Mission régionale d'autorité environnementale  
PROVENCE - ALPES - CÔTE D'AZUR

### Avis délibéré de la Mission régionale d'autorité environnementale Provence-Alpes-Côte d'Azur sur la mise en compatibilité du plan local d'urbanisme d'Istres liée à la déclaration de projet (3<sup>ème</sup> avis) et sur le projet d'extension et de revalorisation du port des Heures Claires à Istres (13)

N°MRAe 2021APPACA6  
N°MRAe 2021APACA3

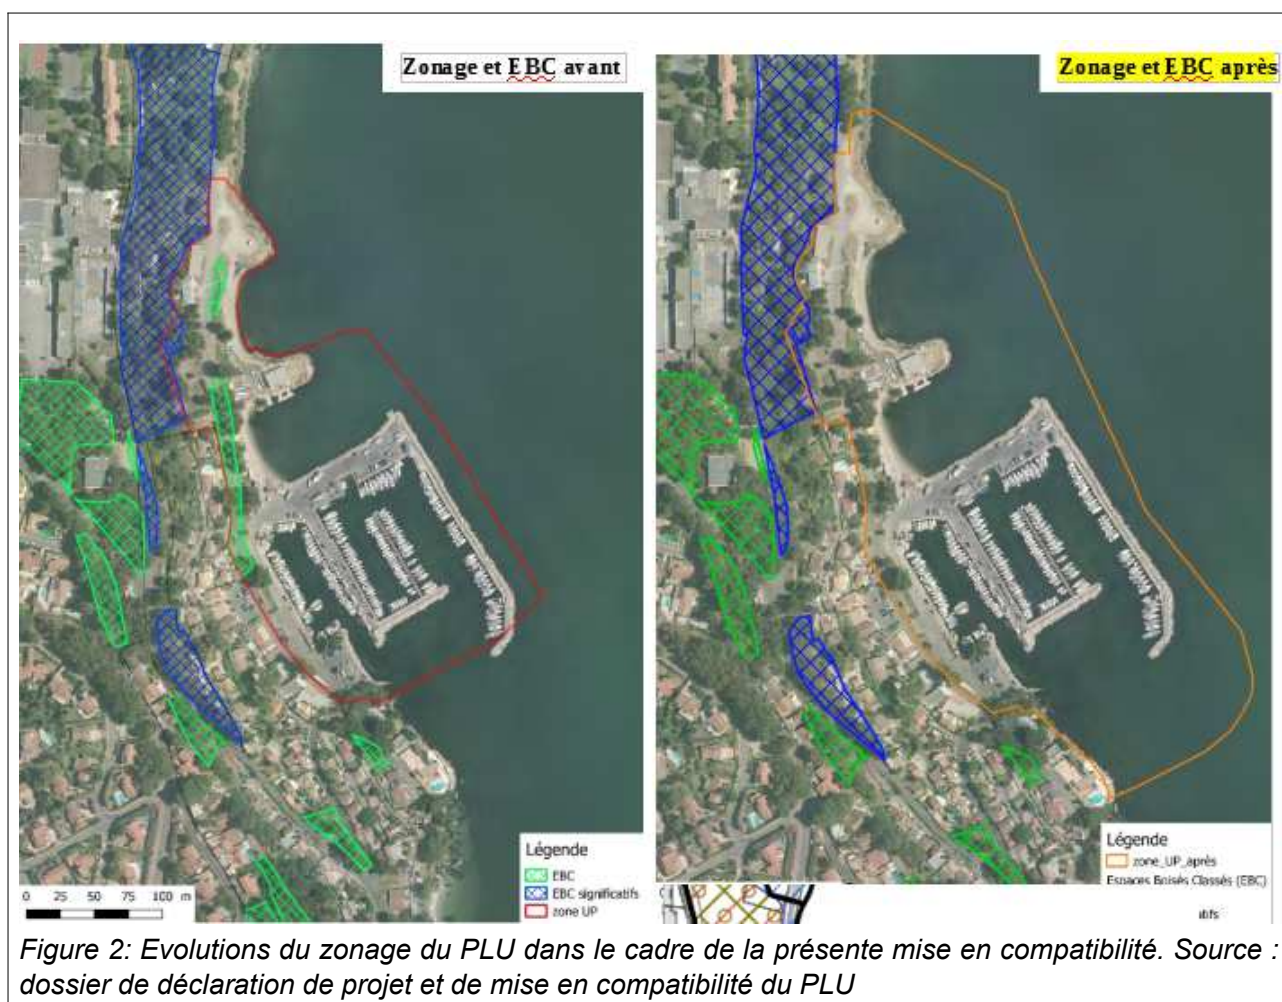
- l'extension en grande partie sur le domaine public maritime (DPM) de 2,4 ha de la zone urbaine UP qui passe d'une superficie totale de 5 ha (PLU de 2013) à 7,4 ha (cf.figure 2 ci-après);

équilibres biologiques, identifiés au titre de la Loi littoral »), zone avec la présence d'un « EBC<sup>2</sup> significatif » (en bleu sur la figure 2 ci-avant) qui est limitrophe de la zone UP au nord, n'est pas modifiée par ce projet de mise en compatibilité du PLU.

Le rapport de présentation n'explique pas ce différentiel de surface. Il ne localise pas non plus précisément la zone concernée de manière à identifier et compléter l'analyse des incidences de cette évolution du projet. On remarque par exemple que les ambiances paysagères n'intègrent pas les évolutions du trait de côte avec les évolutions des aménagements du projet dans la partie nord et que l'incidence de l'extension de la zone UP sur l'artificialisation du littoral n'a pas été abordée.

**La MRAe recommande d'actualiser, voir de compléter, l'évaluation environnementale stratégique du dossier de manière à intégrer l'évolution de la surface de la zone UP dans l'analyse de ces incidences sur les enjeux environnementaux, en particulier sur le paysage et la limitation de l'artificialisation de la zone littorale ou lagunaire.**

Figure 4: localisation des herbiers de Zostère naine : anse au nord de l'école de voile actuelle (à gauche), anse de mise à l'eau de l'école de voile actuelle (à droite). Source : rapport d'évaluation des incidences environnementales

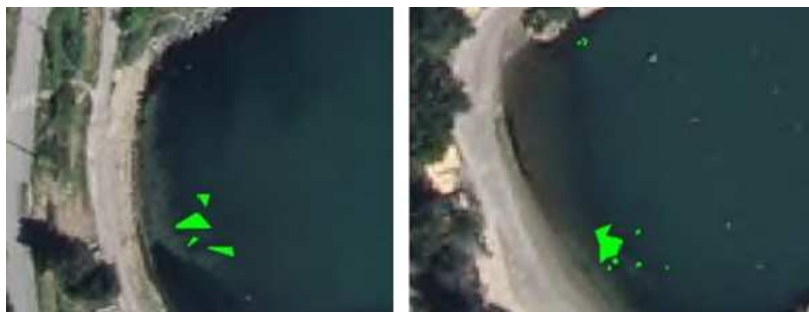
La MRAe recommandait dans son précédent avis du 24 mars 2020, de « revoir l'évaluation des incidences de la mise en compatibilité du PLU sur les herbiers de Zostères naines (espèces protégées) et son habitat favorable, et d'étudier les solutions alternatives afin de mettre en œuvre une séquence « éviter-réduire-compenser » permettant l'option la moins impactante pour cette espèce protégée ».

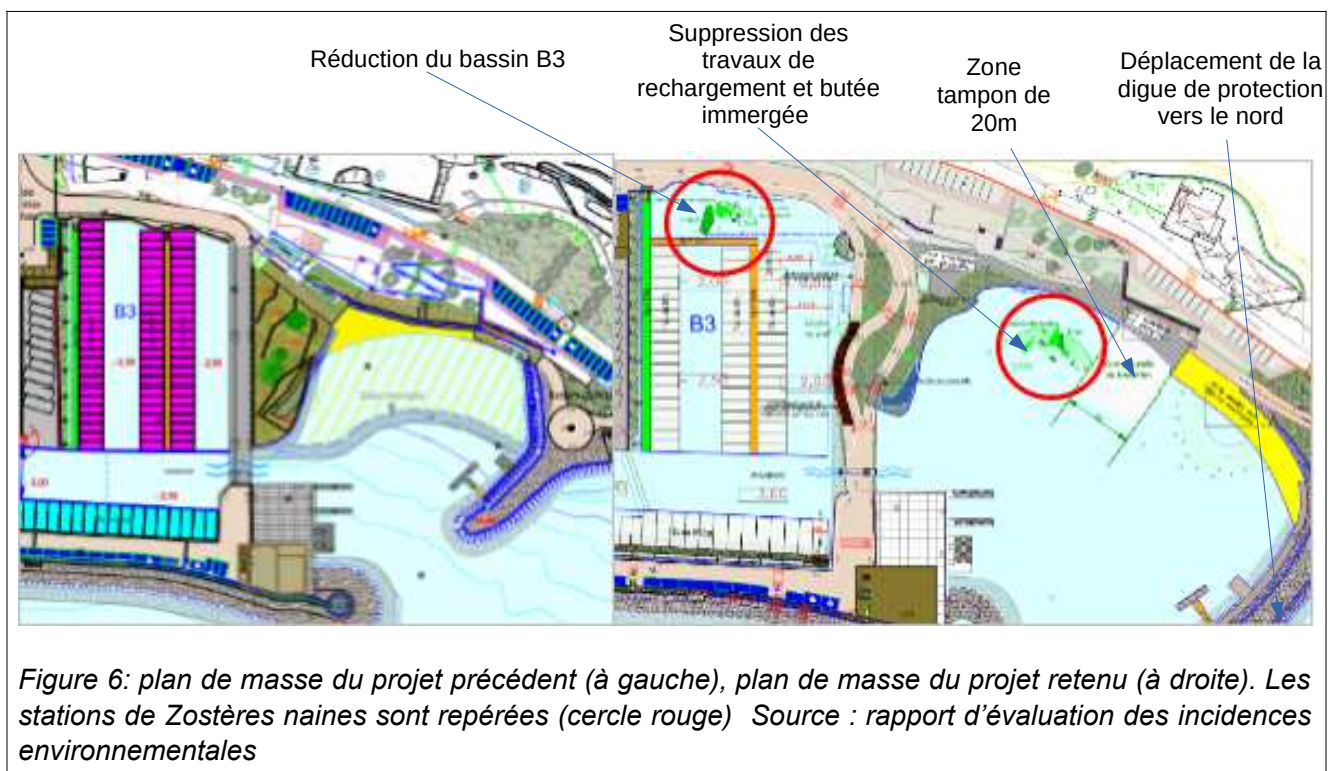
- le bassin B3 a été réduit, la butée immergée a été supprimée et la digue de protection a été déplacée vers le nord, afin de préserver les stations de Zostères naines ;
- les rives naturelles du terre-plein sont conservées, afin de préserver les stations de Limonium de Provence.

Le rapport environnemental d'octobre 2020 prévoit deux mesures d'évitement, afin de conserver les stations de Limonium de Provence et de Zostères naines :

- les stations de Limonium de Provence seront balisées sur la partie terrestre en phase de chantier, et mises en défens en phase d'exploitation de manière permanente, par la mise en place d'un enclos interdisant toute circulation dans la zone ;
- s'agissant des Zostères naines, un repérage précis à l'aide d'un GPS sera effectué par un expert plongeur biologiste, préalablement aux travaux. Les stations seront balisées au moyen d'une ligne de petits corps morts et une zone de transition de 20 m minimum sera positionnée autour des herbiers. En phase d'exploitation, une zone interdite à la navigation sera matérialisée entre la mise à l'eau de l'école de voile et le terre-plein entre les deux anses. Une sensibilisation du public sera également réalisée par l'école de voile aux utilisateurs.

La MRAe souligne les progrès réalisés dans l'approche de cette question ; le suivi des mesures en faveur du milieu naturel constitue une étape primordiale pour s'assurer de la bonne mise en œuvre et de l'efficacité des mesures ERC<sup>10</sup>, et donc plus globalement de l'atteinte de l'objectif d'absence de perte nette de biodiversité énoncé par la loi biodiversité<sup>11</sup>.
